# Bebauungsplan

## "Am Hahnsfeld II"

### Abwägung zu den Anregungen

aus den Verfahren gemäß § 3 Abs. 2 und § 4 Abs. 2 BauGB

Interpretation auf Lageplan

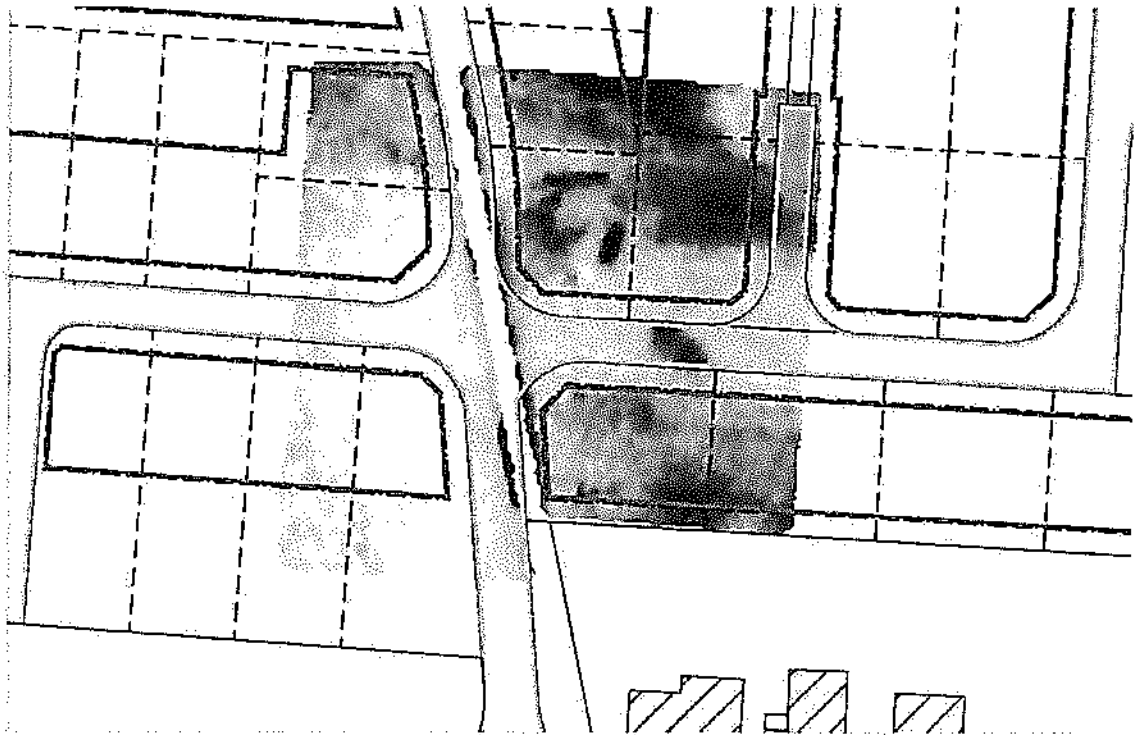
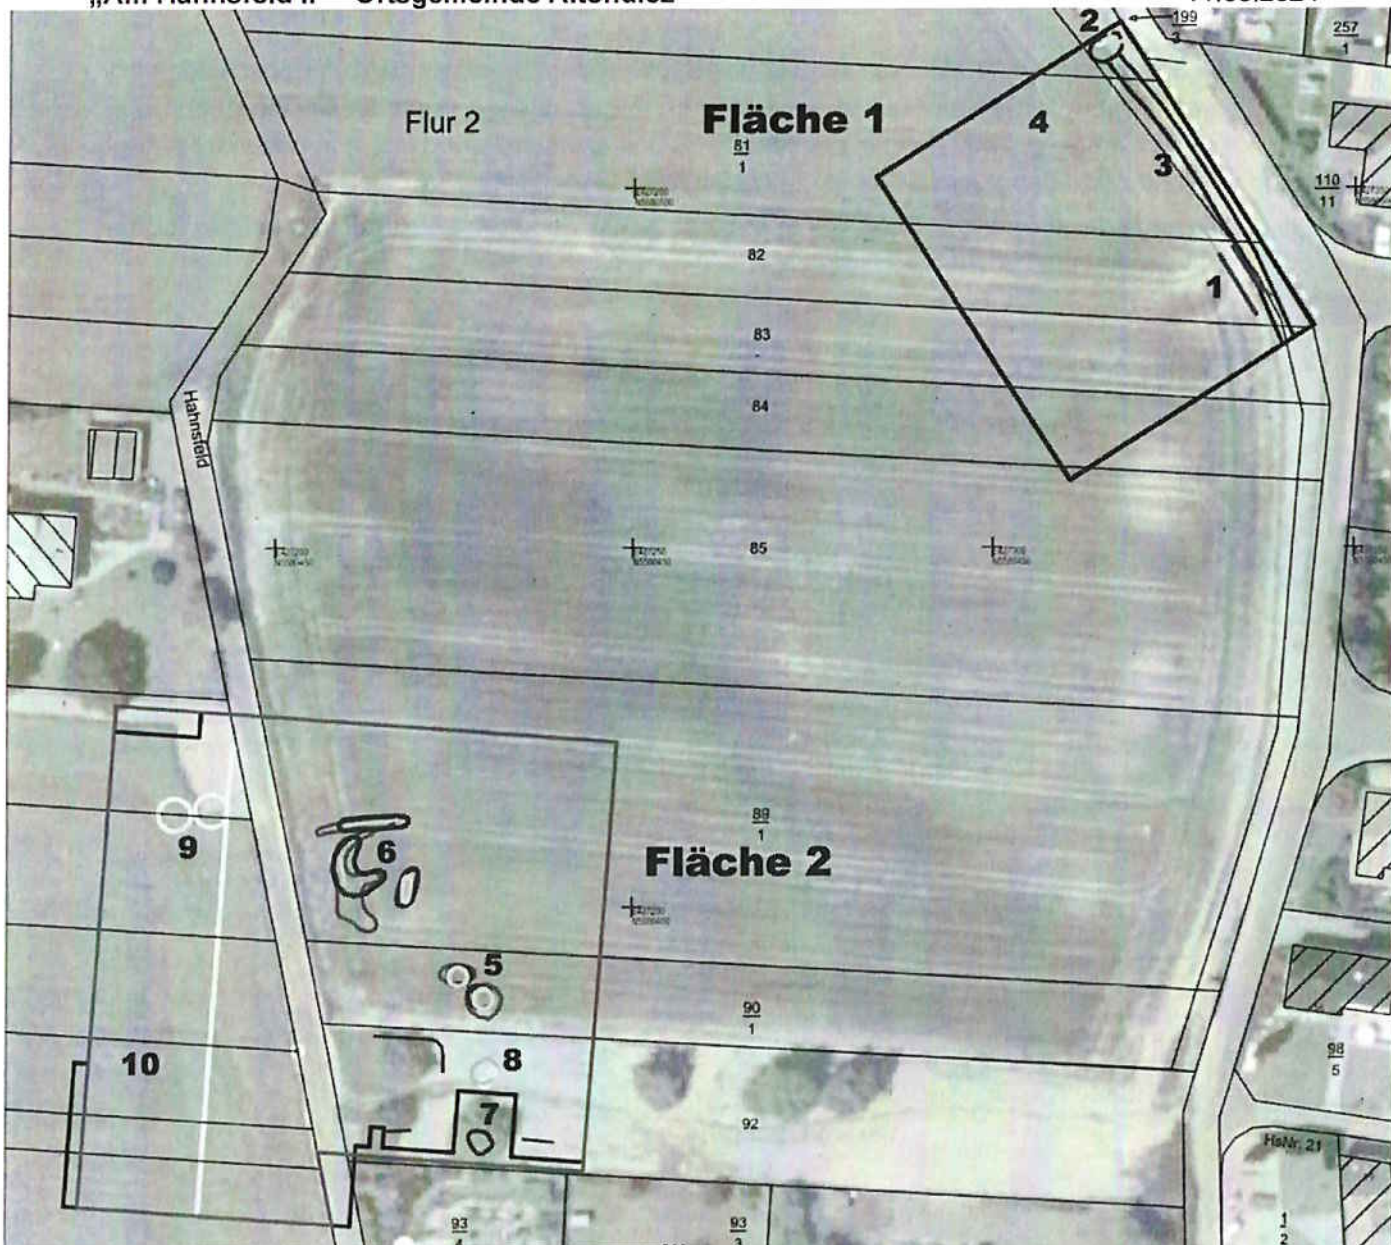
Das Landesamt für Geologie und Bergbau verweist ausdrücklich auf seine vorherige Stellungnahme. Die Inhalte der Stellungnahme vom 19.10.2022 in Bezug auf Boden und Baugrund allgemein, Ingenieurgeologie und mineralische Rohstoffe wirkten sich seinerzeit und auch aktuell nicht auf die Planinhalte aus.

Hinsichtlich Bergbau und Altbergbau hatte die Verwaltung, wie in der Sitzung am 07.12.2022 beschlossen, Einsicht in die Unterlagen genommen. Eine Zuordnung der Risskarten war vor Ort in den Räumlichkeiten des Landesamtes für Geologie und Bergbau nicht möglich und Unterstützung erfolgte nicht. Nach rund einem Jahr wurden der Verbandsgemeindeverwaltung die Karten mit der ungefähren Lage von Schächten bzw. Tagesöffnungen übermittelt, in die Einsicht genommen wurde. Nach digitaler Aufbereitung konnte die Lage grob abgeschätzt werden. Aufgrund der voraussichtlichen Lage im Plangebiet erfolgte vorbereitend eine Infrarotdrohnenbefliegung, weil je nach Mächtigkeit der Überdeckung der Schächte/Öffnungen deren Lage durch wärmere Stellen im Gelände eingegrenzt werden kann. Eine Verdachtsstelle wurde auch als wärmere Stelle im Gelände erkannt, eine andere nicht. Als nächster Schritt wurden geomagnetische Prospektionen und geoelektrische Kartierungen durchgeführt, um die Lage der Schächte als Anomalien in der Geländestruktur bestimmen zu können. Die Ergebnisse

liegen seit dem 18.04.2024 vor. Ein Teil der bergbaulichen Störungen liegt im Bereich des künftigen Regenrückhaltebeckens am vorhandenen Wirtschaftsweg hinter der Bestandsbebauung und der Umgang damit kann in der Bauabwicklung entschieden werden. Ein anderer Teil liegt innerhalb von Baugrundstücken im Südosten des Plangebietes.
